マイクロコントローラ技術情報

技術通知 フラッシュ・メモリ・プログラマ PG-FP4 使用制限事項の件		発行番号	ZBG-CD-07-0029号	1 / 2
		発行日	2007年5月21日	
		発行部門	NEC エレクトロニクス株式会社 マイクロコンピュータ事業本部 汎用マイコンシステム事業部 開発ツールソリューショングループ 	
文書分類	<input type="radio"/> 使用制限事項	<input type="checkbox"/> バージョンアップ	<input type="checkbox"/> ドキュメント誤記訂正 (正誤表)	<input type="checkbox"/> その他
関連資料	PG-FP4 フラッシュ・メモリ・プログラマ ユーザーズ・マニュアル 資料番号: U15260JJ4V0

フラッシュ・メモリ・プログラマ PG-FP4 使用制限事項一覧

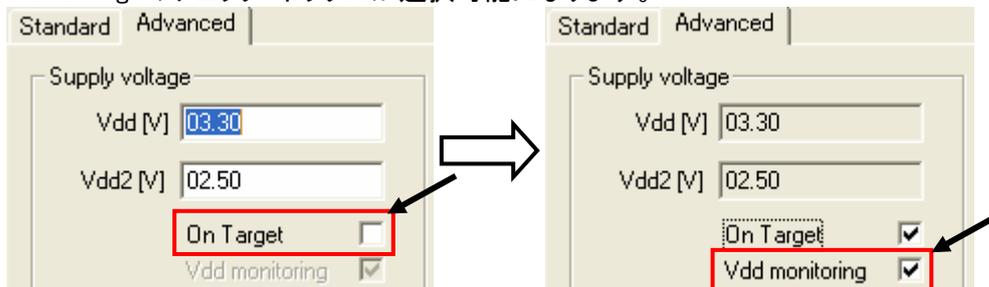
No.33 VDD 端子の電源検出機能の有効, 無効を選択する機能を追加

【内 容】ターゲット・システムからVDDを供給する設定の場合, VDD端子の電源検出機能を有効にするか, 無効にするか選択できるように機能追加しました。[Device]→[Setup...]メニューのAdvanced Setupメニューに追加しました。有効にする場合は, “Vdd monitoring”をチェックし, 無効にする場合は“Vdd monitoring”のチェックを外してください。次の画面のように“On Target”をチェックすると“Vdd monitoring”のチェック・ボックスが選択可能になります。

【改善案】管理記号 H(ファームウェア:V1.34/GUI:V2.16)以上で仕様追加されております。

図2-6 接続図

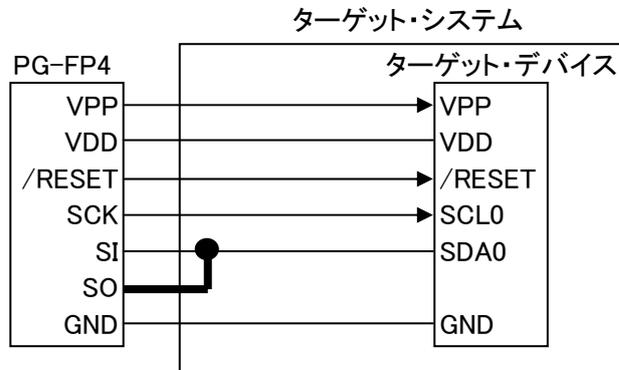
I²C通信モード使用時にIIC/78K0S/KX1+アダプタ未使用の場合、ターゲット・システム上でSI端子とSO端子をショートさせてください。

図2-7 IIC/78K0S/KX1+アダプタ使用時の接続図

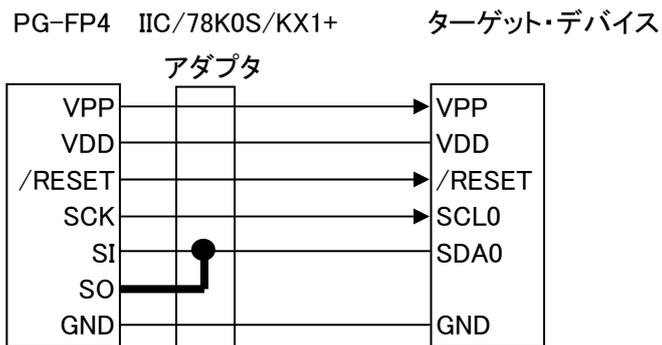
I²C通信モード使用時にIIC/78K0S/KX1+アダプタを使用する場合は、ターゲット・システム上でSI端子とSO端子をショートする必要がありません。

図2-8 IIC/78K0S/KX1+アダプタ使用時の接続図

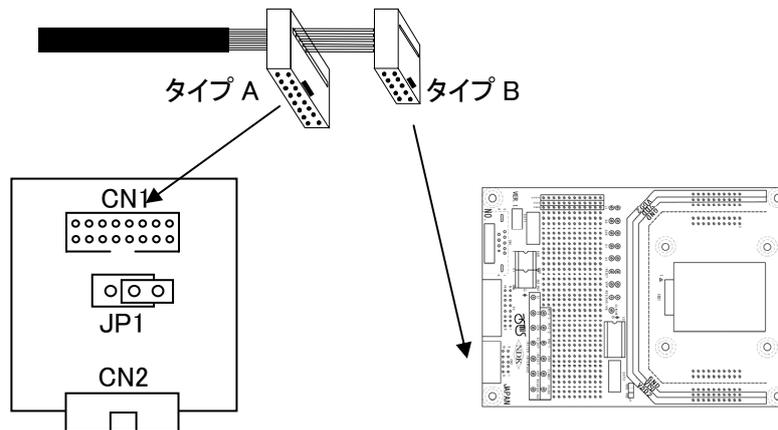
- ①JP1をオープンにします。
- ②プログラム・アダプタとターゲット・ケーブルのターゲット・コネクタ タイプB(10端子)を接続します。
- ③ターゲット・ケーブルのターゲット・コネクタ タイプA(16端子)とIIC/78K0S/KX1+アダプタ(CN1)を接続します。

図2-9 IIC/78K0S/KX1+アダプタ使用時の接続図

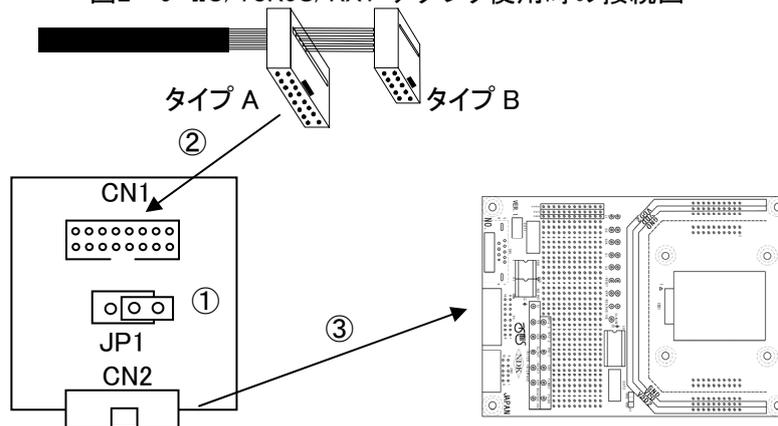
- ①JP1をオープンにします。
- ②ターゲット・ケーブルのターゲット・コネクタ タイプA(16端子)とIIC/78K0S/KX1+アダプタ(CN1)を接続します。
- ③プログラム・アダプタとIIC/78K0S/KX1+アダプタ(CN2)を接続します。

図2-10 接続図

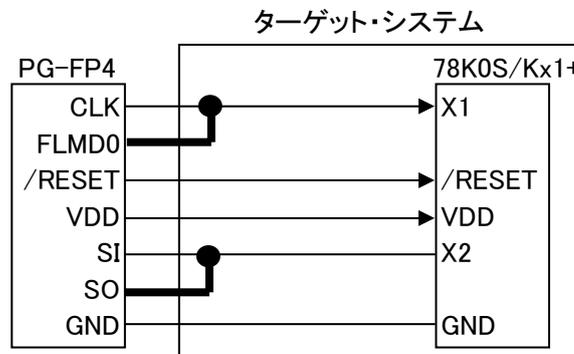
78K0S/Kx1+使用時で、IIC/78K0S/KX1+アダプタ未使用時の場合は、ターゲット・システム上でSI端子とSO端子、CLK端子とFLMD0端子をそれぞれショートさせてください。

図2-11 IIC/78K0S/KX1+アダプタ使用時の接続図

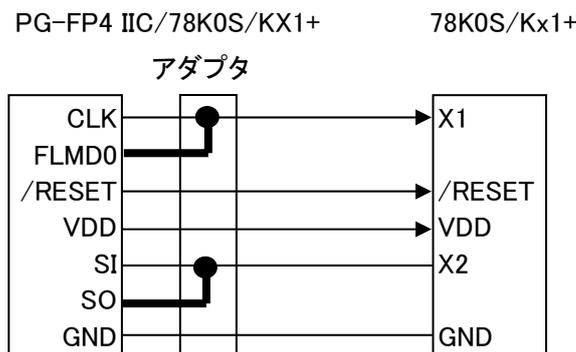
78K0S/Kx1+使用時で、IIC/78K0S/KX1+アダプタを使用する場合は、ターゲット・システム上でSI端子とSO端子、CLK端子とFLMD0端子をそれぞれショートする必要がありません。

図2-12 IIC/78K0S/KX1+アダプタ使用時の接続図

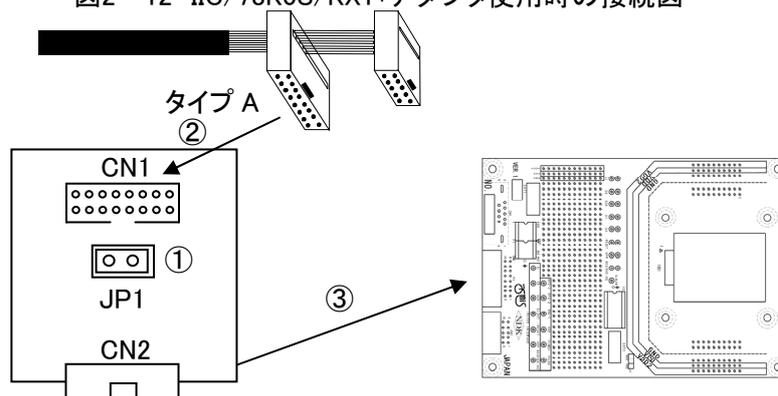
- ①JP1をショートにします。
- ②ターゲット・ケーブルのターゲット・コネクタ タイプA(16端子)とIIC/78K0S/KX1+アダプタ(CN1)を接続します。
- ③FAアダプタとIIC/78K0S/KX1+アダプタ(CN2)を接続します。

③[File]-[Checksum]メニュー仕様

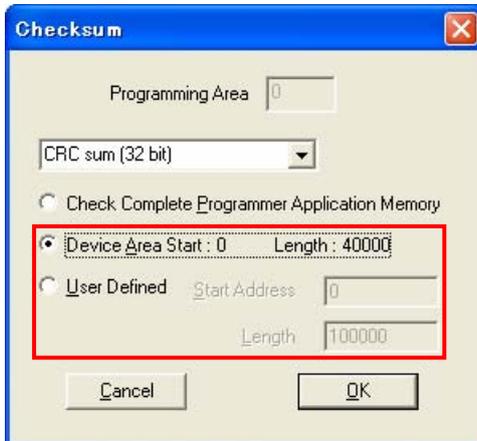
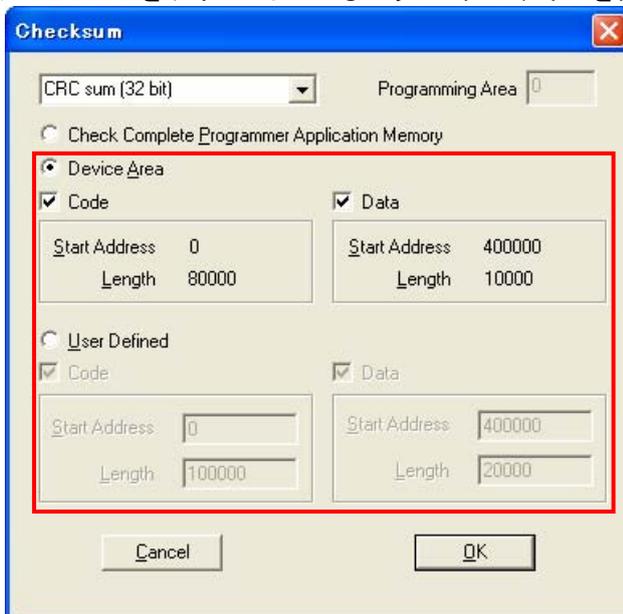
[File]-[Checksum]メニューにおいて、Data Flashをサポートしていないパラメータ・ファイルをダウンロードした場合と、Data Flashをサポートしているパラメータ・ファイルをダウンロードした場合で、以下の表示になります。

④[File]-[HEX Editor]メニュー仕様

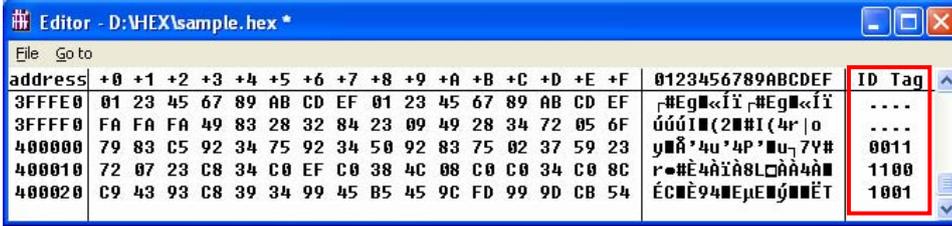
[File]-[HEX Editor]メニューに ID Tag 列を追加しました。ID Tag 列は Data Flash をサポートしているマイコンにおいて使用する領域です。ID Tag 領域がエディット可能なのは 40000h 以降のみです。

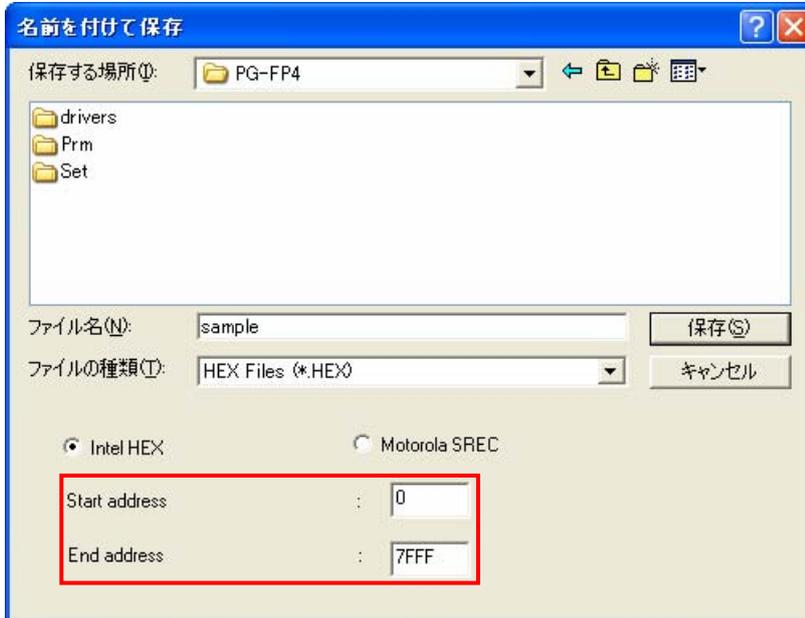
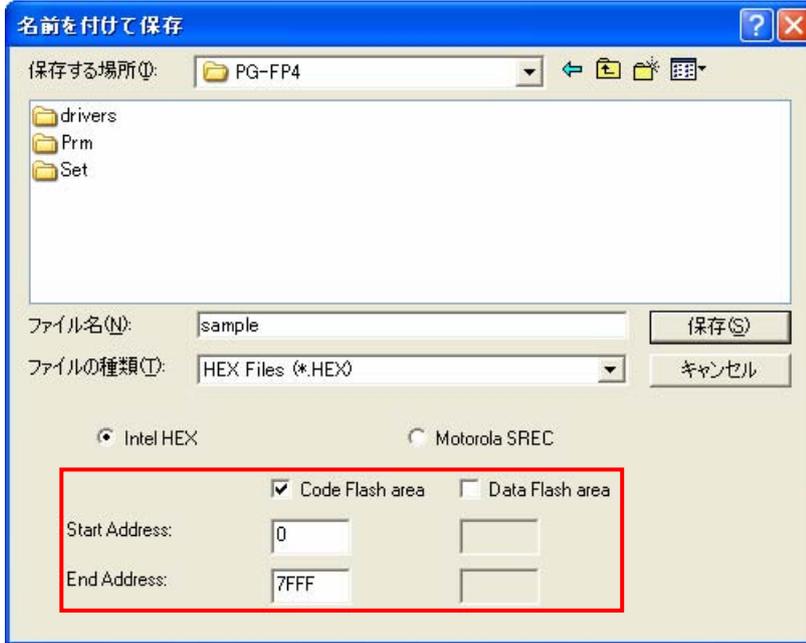
また、[File]-[HEX Editor]メニューの[File]-[Save As]において、Data Flash をサポートしていないパラメータ・ファイルをダウンロードした場合と、Data Flash をサポートしているパラメータ・ファイルをダウンロードした場合で、以下の表示になります。

⑤[Setup]Standard タブ・メニュー仕様

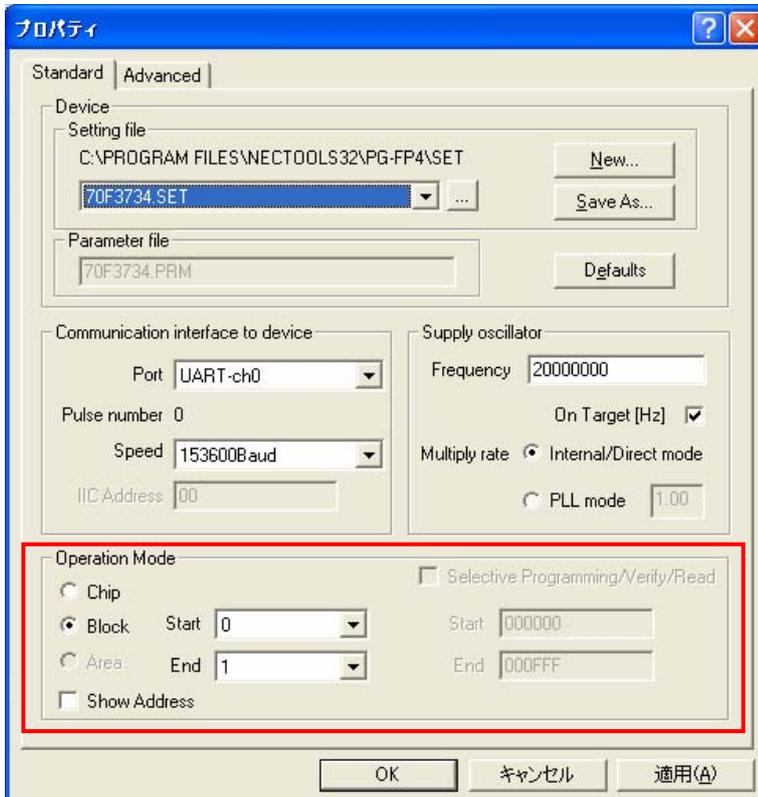
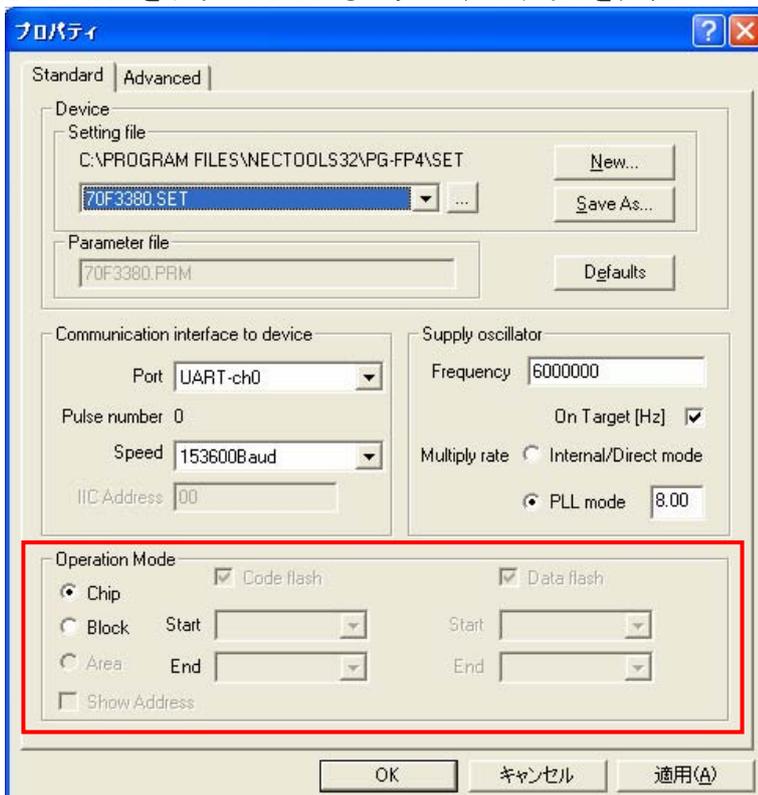
[Setup]Standard タブ・メニューにおいて Data Flash をサポートしていないパラメータ・ファイルをダウンロードした場合と、Data Flash をサポートしているパラメータ・ファイルをダウンロードした場合で、以下の表示になります。

⑥[File]-[Upload from FP4]メニュー仕様

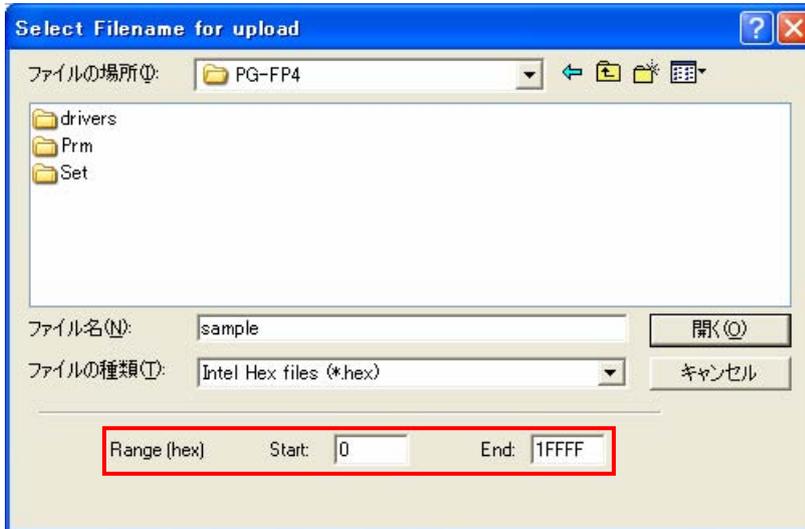
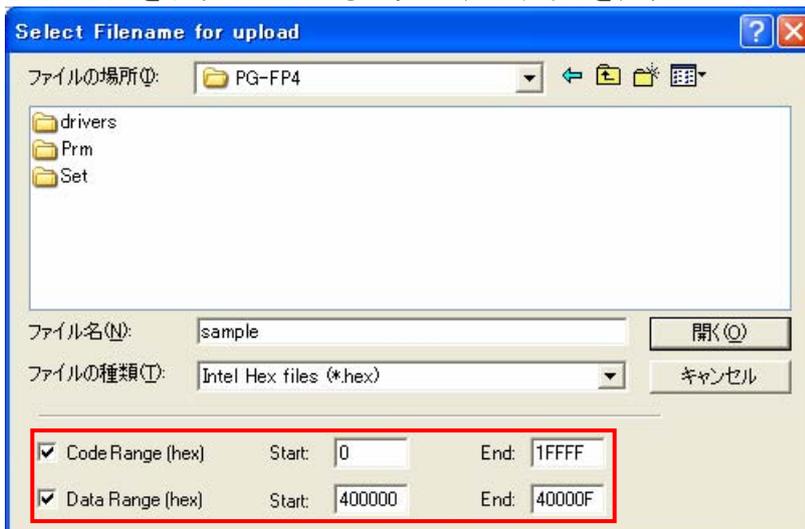
[File]-[Upload from FP4]メニューにおいて、Data Flash をサポートしていないパラメータ・ファイルをダウンロードした場合と、Data Flash をサポートしているパラメータ・ファイルをダウンロードした場合で、以下の表示になります。

注意事項: Data Range を指定するとき、ID Tag を含めて保存するため、必要なアドレスの倍の値を指定してください。

[Setup]Advanced タブ・メニューのレイアウト

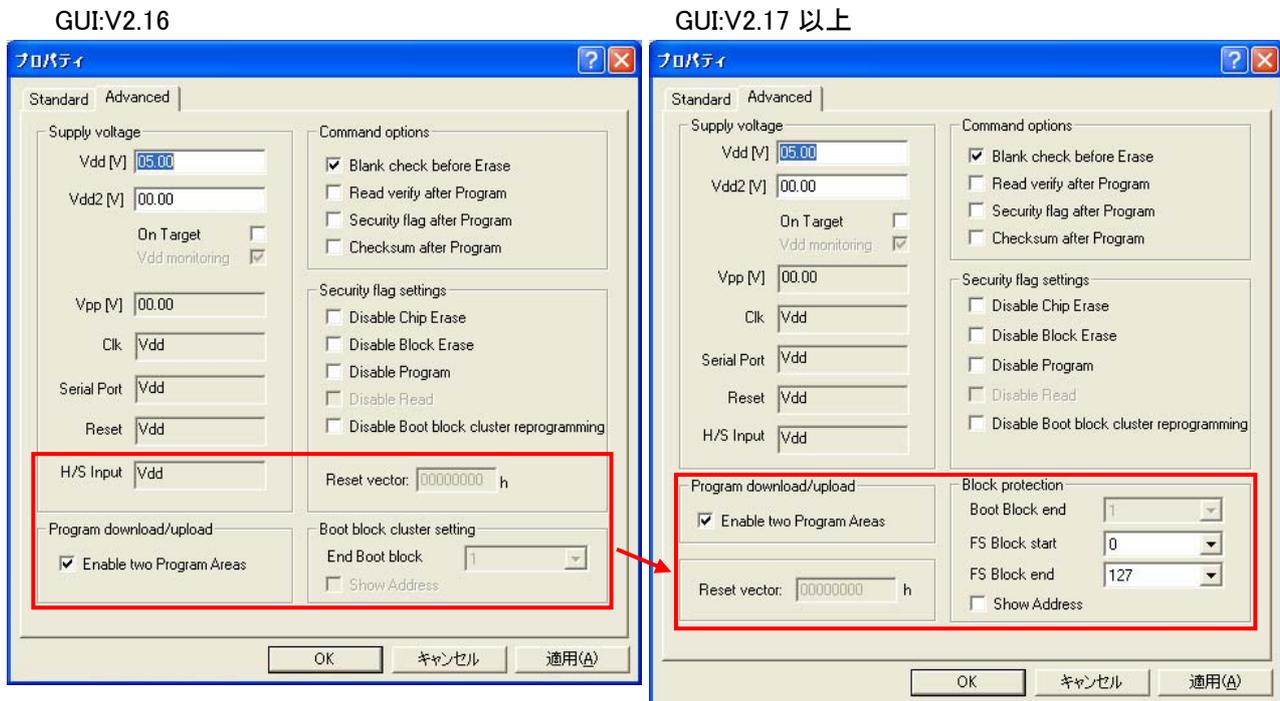
管理記号 H(ファームウェア:V1.36/GUI:V2.17)以上より、78K0R マイクロコントローラをサポートしました。それに伴い [Boot Block]設定を追加しました。
